Projet d'agrandissement du lieu d'enfouissement technique de Sainte-Sophie – Zone 6

Réponses aux questions et commentaires du ministère de
l'Environnement et de la Lutte contre les changements climatiques –
(Addenda) – Dossier 3211-23-88

Août 2019

Figure QC2-2-1

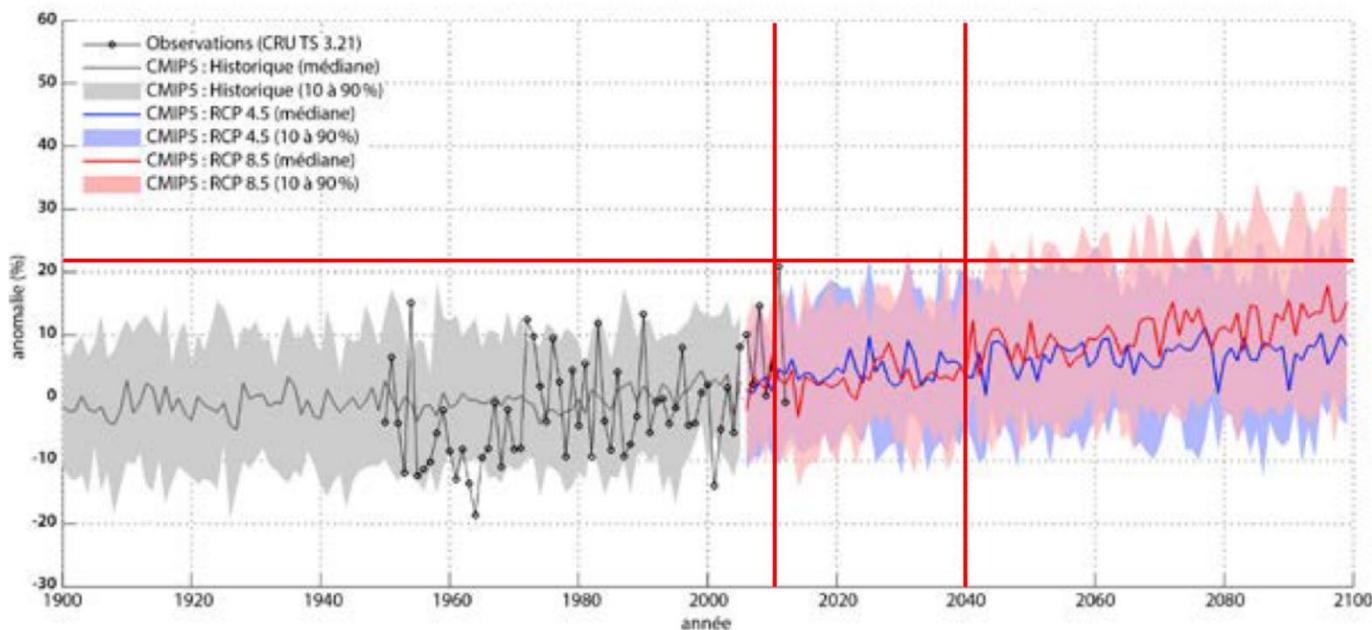
QC2 - 2 Toujours en lien avec la réponse à QC-15 (pages 27-28), en ce qui concerne la majoration des précipitations en fonction des changements climatiques, il y a plusieurs incohérences entre les sections 2 et 4 de l'annexe A du Volet technique – Volume 1 : Rapport, et les données présentées aux sections référencées de l'étude d'impact, dont la figure 4.6.

En effet, il est indiqué à la section 2 que la moyenne des changements projetés de 8,5 % a été retenue pour 2037. Pourtant, à la section 4, plutôt que de prendre cette valeur de majoration avant l'application de l'écart-type de 36 %, la valeur de 7 % en 2040 est utilisée (correspond bien à l'équation $y = 0,241x$). Les précipitations minimales estimées de la figure 4.6 correspondent effectivement à une majoration de 7 % de la valeur moyenne de 1 062 mm en 2040 ($1\ 062\ mm \times 1,07 = 1\ 136\ mm$).

Par ailleurs, l'équation $y = 0,293x$, spécifiée à la section 4 de l'annexe A et qui est bien celle tracée dans la figure 2, donne une majoration de 8,5 % en 2040, non pas 8,52 % en 2037. Donc ceci correspond à l'ajout d'un écart-type de 21 % (8,5 % / 7 %), plutôt que 36 %. De surcroît, les valeurs des « Précipitations maximales estimées » de la figure 4.6 indiquent l'utilisation d'une majoration d'environ 9,7 % en 2040 ($1\ 062\ mm \times 1,0975 = 1\ 165\ mm$), ce qui correspond à l'ajout d'un écart-type de 39 % (9,7 % / 7 %), plutôt que de 36 %.

Afin de tenir compte des effets des changements climatiques, la majoration sur les précipitations totales à l'échéance 2050 a été considérée pour l'année 2040 et ensuite une pondération y a été appliquée entre 2011 et 2040 afin d'élaborer la courbe d'évolution de cette majoration dans le temps. Par conséquent, une courbe d'évolution moyenne de la majoration a été estimée à $Y=0.241X$ donnant une majoration en 2040 de 7%. En tenant compte d'un écart type de 21% et non pas de 36%.

L'écart type a été considéré au début du projet à 36% car l'échéance qui a été analysée au début s'étendait jusqu'à l'année 2100 alors que l'échéance réelle du présent projet s'étendra uniquement jusqu'au 2037. En effet, la détermination de l'écart focalisait uniquement sur la période qui s'étend de 2011 jusqu'à 2040 en se basant sur les anomalies observées durant cette période. Ainsi, l'écart type a été calculé à partir de la variation des anomalies sur les précipitations totales projetées pour les deux ensembles de simulations climatiques globales, CMIP RCP8.5 et CMIP RCP4.5 entre 2011 et 2040. Ainsi, le pire scénario a été retenu, avec une valeur maximale d'écart-type de 21% qui est une valeur acceptable et conforme avec l'évolution du climat futur projeté à l'horizon 2040 selon le rapport synthèse d'Ouranos (2015)¹ sur les impacts des changements climatiques au Québec. Toutefois, en étant plus conservateur, la majoration maximale projetée en 2040 sera égale à $7 * (1+21\%) = 8,5\%$. La nouvelle courbe de majoration maximale sera donc : $Y=0,293X$ qui représente la limite maximale de l'enveloppe de l'évolution des taux de majoration à appliquer sur les précipitations totales projetées.

Tel qu'illustré sur la figure QC-2-2-1 ci-dessous tirée du rapport synthèse d'Ouranos mentionné précédemment, l'estimation de l'écart type de 21% a été effectuée à partir de la variation des anomalies sur les précipitations totales annuelles observées (1950-2012) et simulées (1900- 2100), pour la période historique (gris) et selon les RCP4.5 (bleu; n = 33) et RCP8.5 (rouge; n = 29). Les anomalies sont calculées par rapport à la moyenne 1971-2000 et sont présentées pour la sous-région du Québec a) Sud, soit la région qui couvre la zone d'étude.

Figure QC2-2-1 Précipitations totales annuelles réelles et estimées au L.E.T. de Sainte-Sophie (version révisée de la Figure 4.6 du *Rapport principal*)

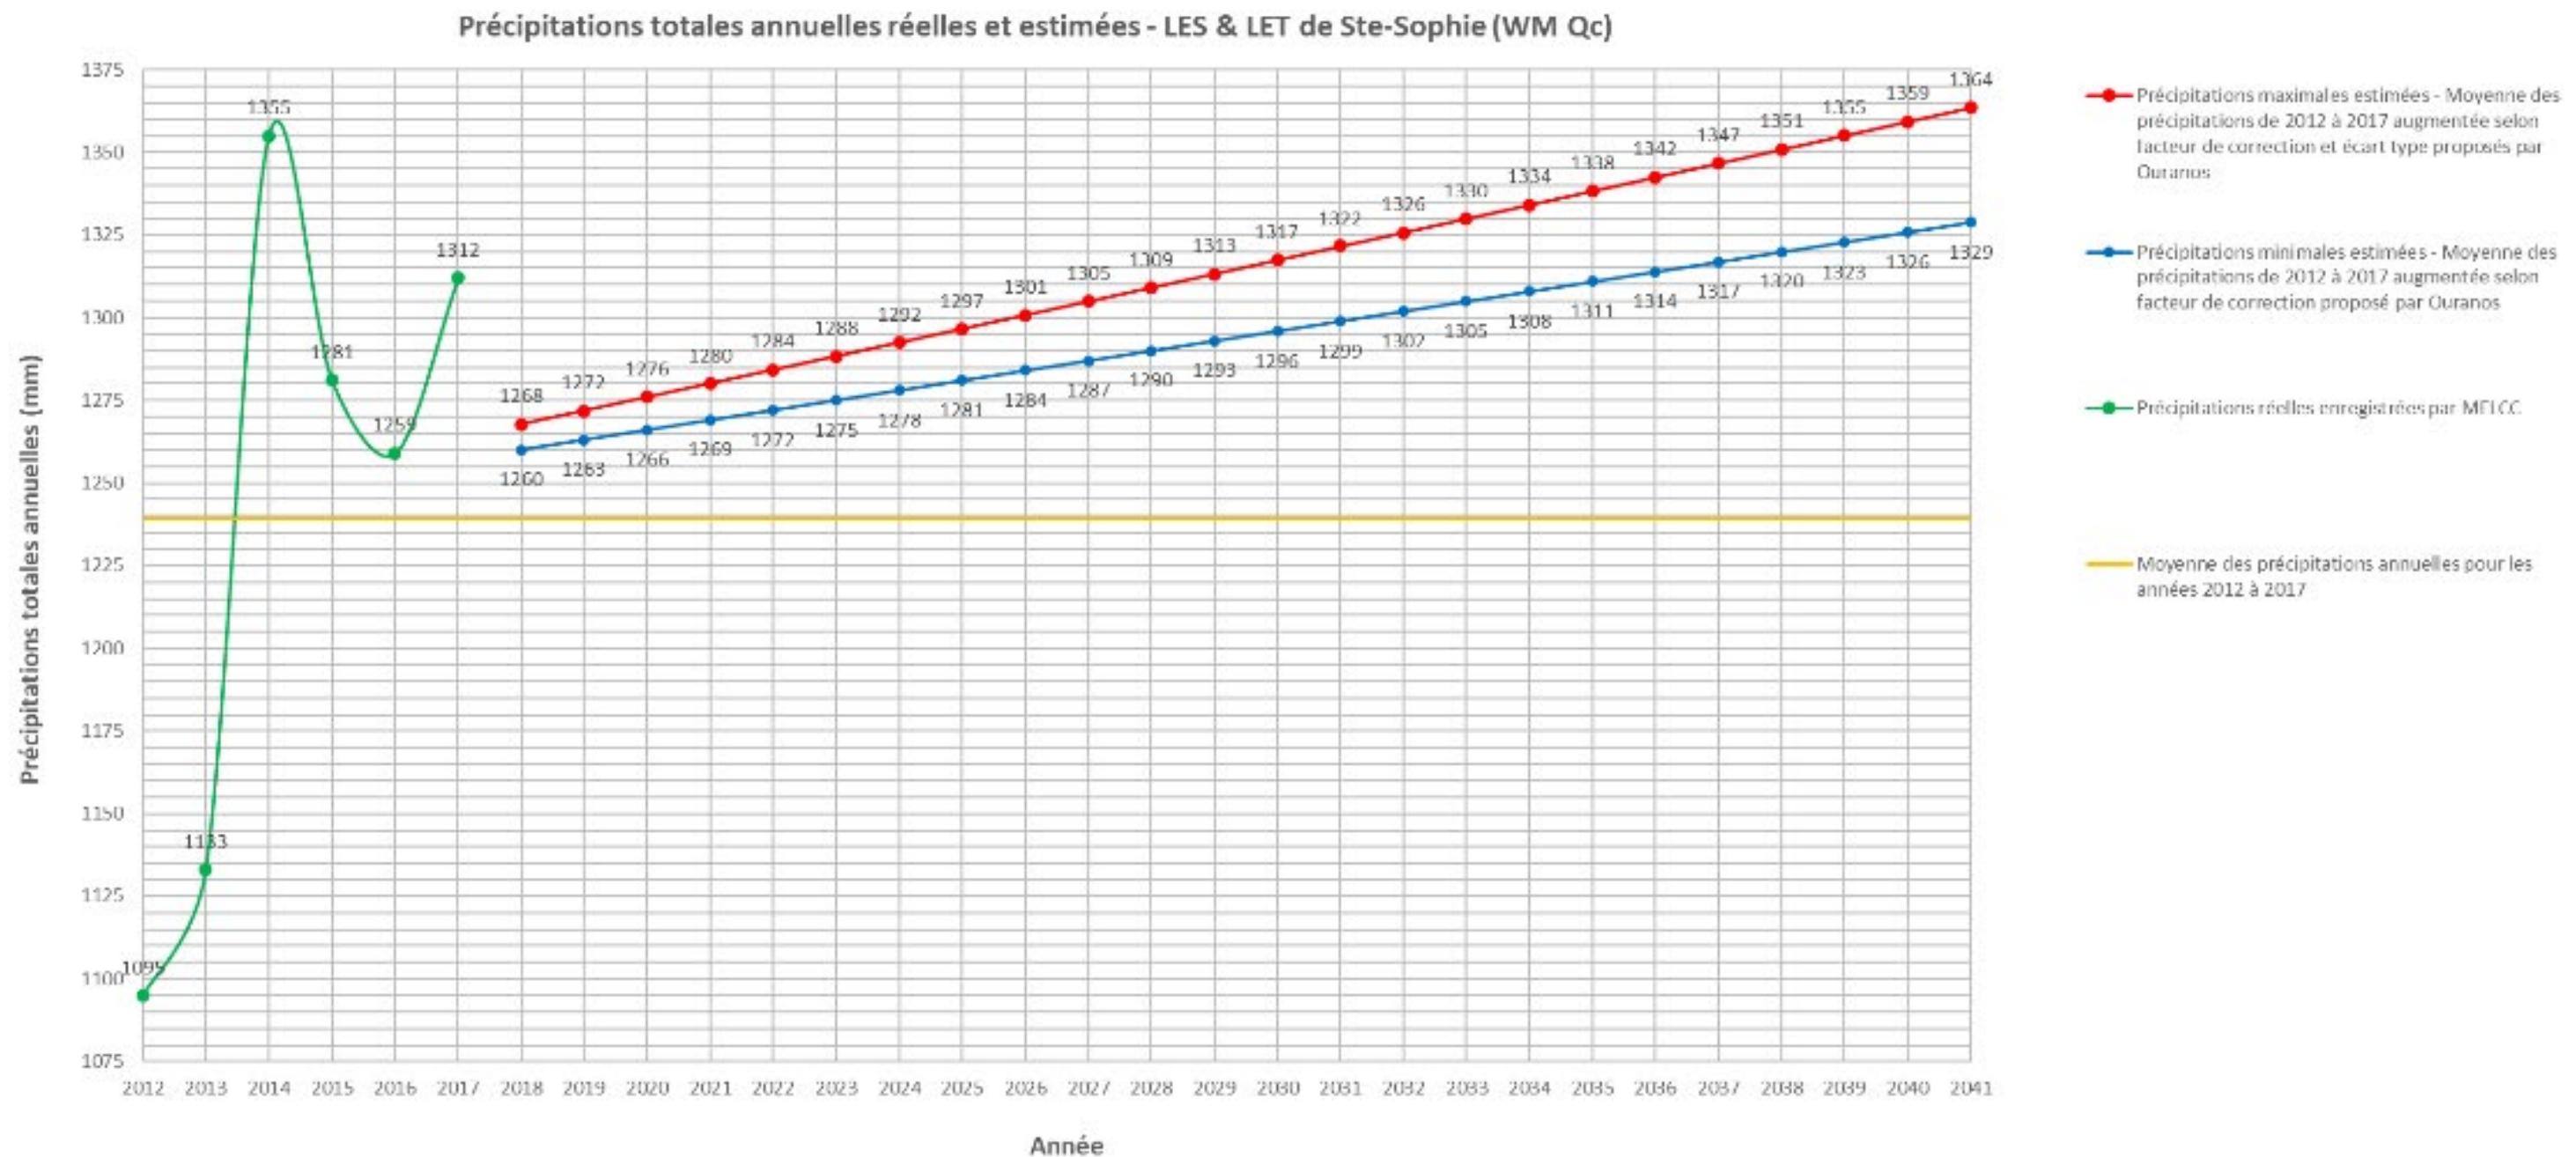
De cette manière, veuillez apporter les correctifs suivants :

- Ajout du calcul effectué pour obtenir l'écart-type de 36 %;
- Utilisation d'une majoration de 8,5 % en 2040 pour les précipitations minimales estimées;
- Ajout de l'écart-type de 36 % pour obtenir la majoration des « Précipitations maximales estimées » qui sera de 11,56 %.

En conséquence, les précipitations totales annuelles maximales projetées en 2040 seront de 1 392 mm en utilisant cette majoration et la référence de 1 239 mm de précipitations totales annuelles en 2011.

Les taux de production du lixiviat calculés selon l'approche expliquée en réponse à la question précédente (QC2-1) ont été accrus annuellement de façon linéaire en fonction de l'accroissement net en pourcentage des précipitations proposé à la figure A-1 de l'Annexe A, qui est une version révisée de la figure 4.6 de la section 4.2.6.6 du *Rapport principal*, menant à une valeur maximale de 8,5 % en 2040, incluant l'écart-type de 21%, établie par Ouranos pour l'année 2050. Cet écart type diffère de celui présenté au tableau de l'annexe I du *Volet*

technique – Volume I : Rapport qui était initialement de 36%. La révision de l'écart-type utilisé est expliquée un peu plus loin ci-dessous.

Le tableau de l'annexe I du *Volet technique – Volume I : Rapport* et la figure 4.7 de la section 4.2.6.6 du *Rapport principal* ont tout de même été révisés en conséquence et sont présentés respectivement au tableau A-1 et à la figure A-2 de l'Annexe A.
